【公報種別】特許法第 17 条の 2 の規定による補正の掲載

【公表番号】特表2013-527890(P2013-527890A)

【手続補正書】

【提出日】平成26年3月28日(2014.3.28)

【図 18】

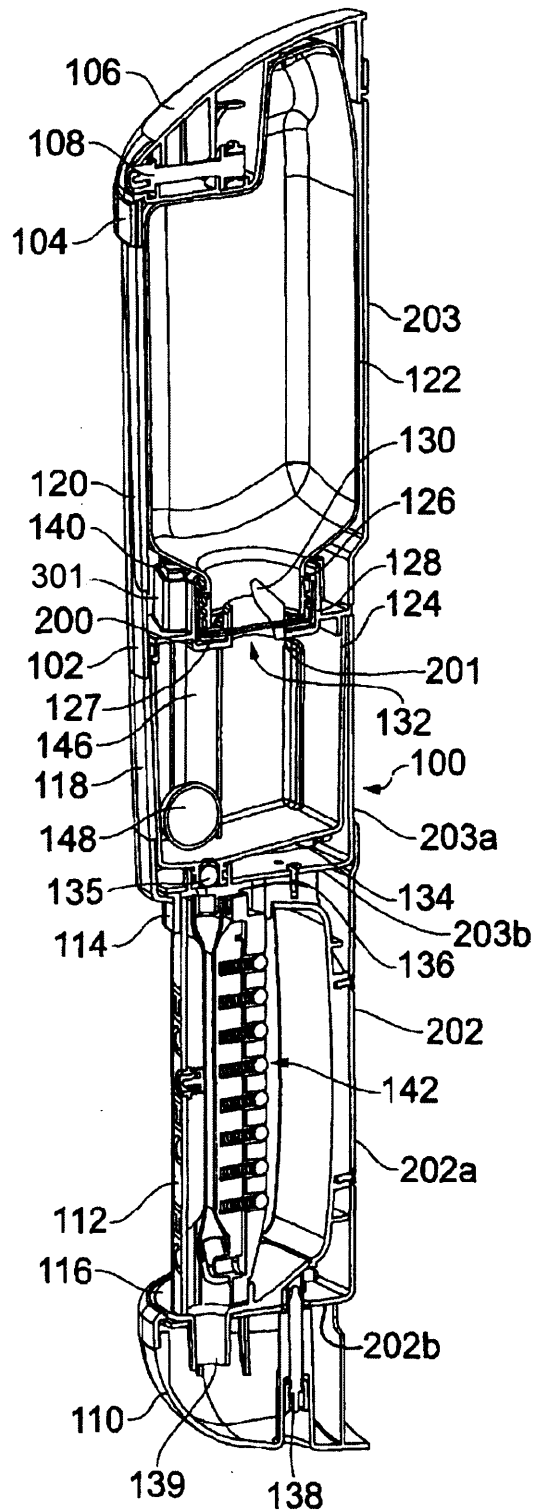
【手続補正 1 2】

【補正対象書類名】図面

【補正対象項目名】図 1 8

【補正方法】変更

【図 2 1】

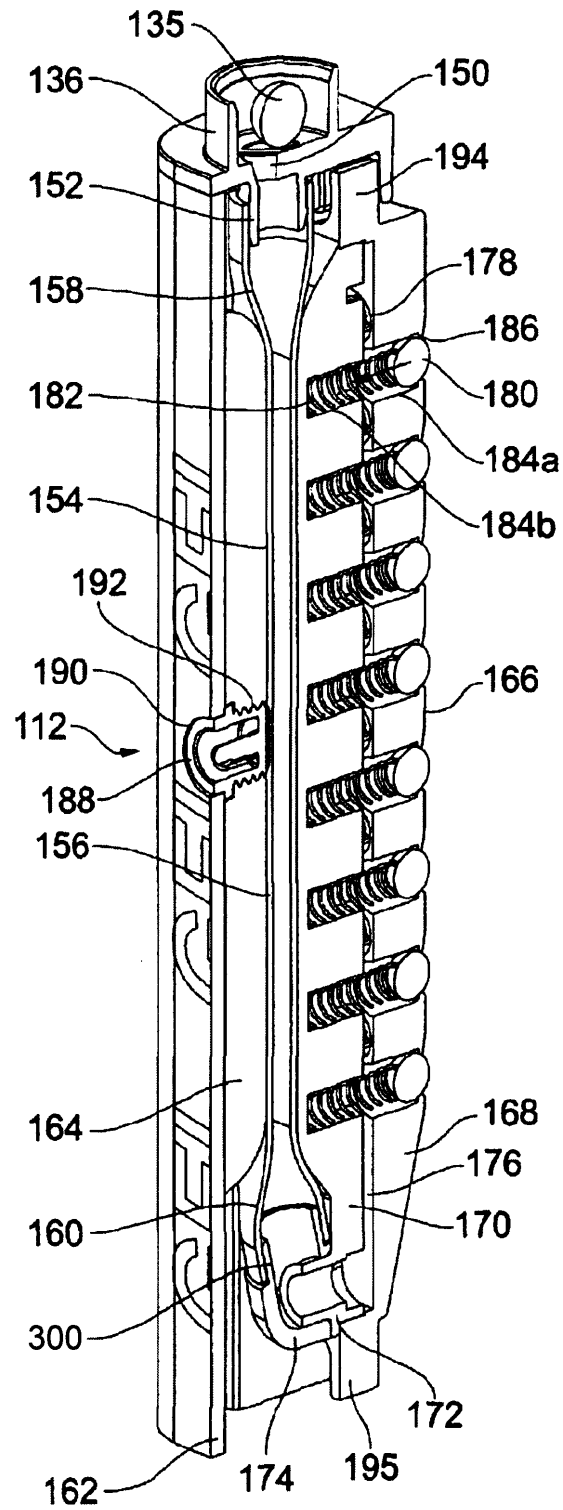
【手続補正 1 3】

【補正対象書類名】図面

【補正対象項目名】図 2 1

【補正方法】変更

図21において、エンドキャップ136は孔150を備え、これによりカラー152に液体を流入させることができる。孔150は、逆止弁135により閉鎖可能である。細長い可撓性チューブ又は管状弾性容器154が、カラー152に取り付けられる。管状弾性容器154は排水装置を形成する。細長いチューブ154は、カラー152の外周面に形成される縁部を介した締まり嵌めによりカラー152に連結される液体注入口158と、中央領域156と、流入口160と、を備える。流出口160は、カラー流出口300の外周面に形成される縁部を介した締まり嵌めにより継手174に連結される。細長いチューブ154はエラストマー（たとえば、シリコン）から形成される。

【図 3 2】

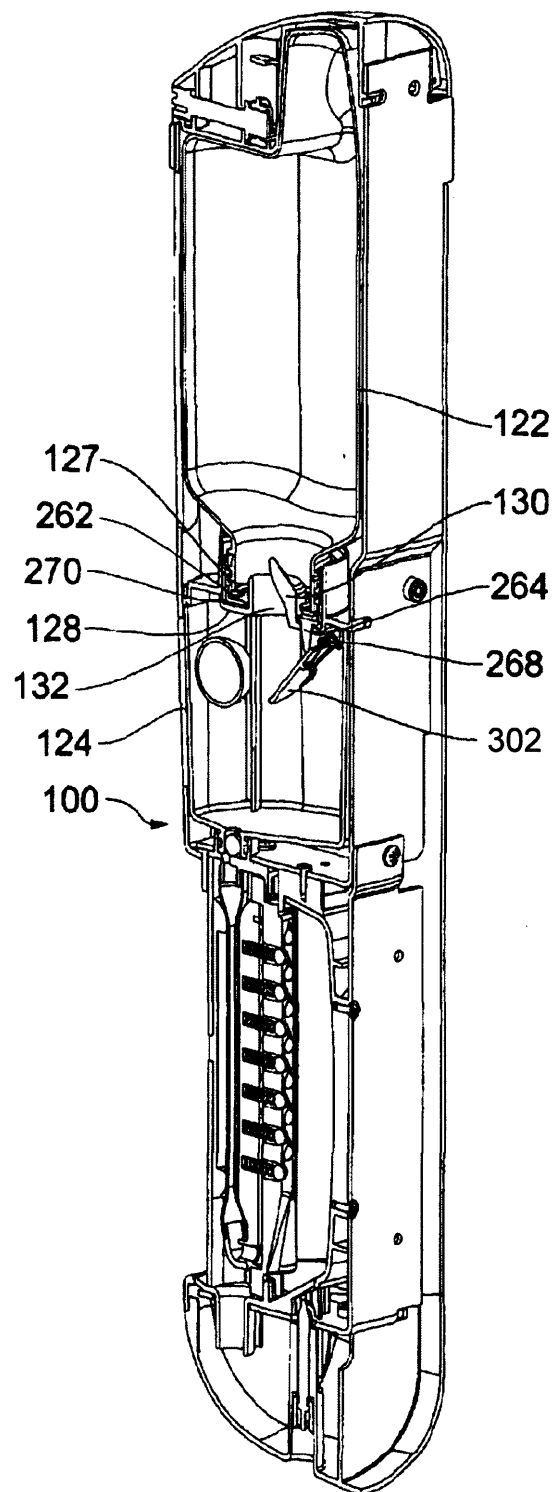
【手続補正 1 4】

【補正対象書類名】図面

【補正対象項目名】図 3 2

【補正方法】変更

図32に、第4の実施形態におけるドアハンドル100の断面を概略的に示す。ドアハンドルは、以下の相違を除いて、第2の実施形態のドアハンドルと同様のものである。図

3 2において、開口部 1 3 2は、カラー 1 2 8上で開口部 1 3 2に隣接して回動可能に取り付けられるフラップ 3 0 2を備える。フラップ 3 0 2は、コイルばね又はらせんバネ 2 6 8を備え、これに抗して作用するものがなければ、フラップ 3 0 2を押し閉じる。フラップ 3 0 2は、閉位置にある場合に、開口部 1 3 2を閉じて、汚染物質やゴミがタンク 1 2 4に入るのを防ぐ。タンク 1 2 4の上部には（図示しない）排出口が設けられ、液体が開口部 1 2 6を介して流入するのに伴い、タンク 1 2 4から空気を排出させる。フラップ 3 0 2は、閉位置にある場合に、さらに、排出口も閉じる。
